Tematiseret høringsnotat for lokalplan 2.104 – Holbæk Vest

den 22.10.2025

Nedenfor er det geografiske område, som prognosen dækker.

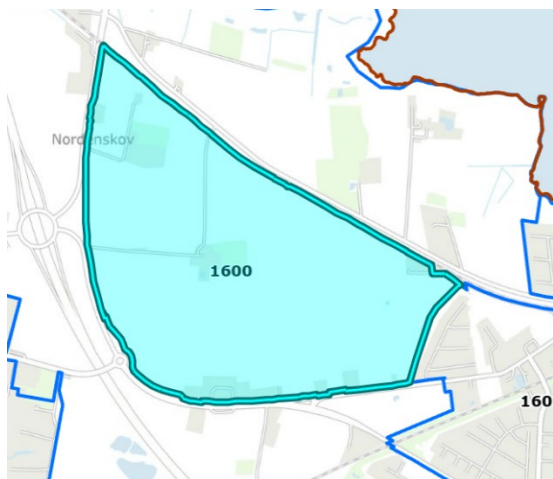
Der ønskes dokumentation for, om området kan optage den forventede tilflytning. Tuse-Butterup Lokalforum har lavet en beregning der viser hvor mange nye børn der kan forventes i området, samtidig med at de eksisterende fritidstilbud i området allerede er tæt på fuldt udnyttede og Tuse Skole og børnehuset Tusindfryd oplyser at have begrænset kapacitet. Der efterlyses konkrete planer for etablering eller udvidelse af faciliteter.

Boligudbygningen af hele Holbæk Vest, Fjordbyen – herunder etape 1 – er indarbejdet i kommunens prognoser. Både befolkningsprognose, skoleprognose og dagtilbudsprognosen – dermed indgår det i grundlaget for kommunens planlægning. Det er også baggrunden for, at der ikke er udarbejdet en særskilt demografisk beregning da det er indarbejdet i kommunens prognoser.

Nedenfor er indsat nyeste prognose for området svarende til Holbæk Vest, Fjordbyen. Perioden er medtaget frem til 2030, hvor det forudsættes at de nye boliger er indflyttet på nuværende tidspunkt.
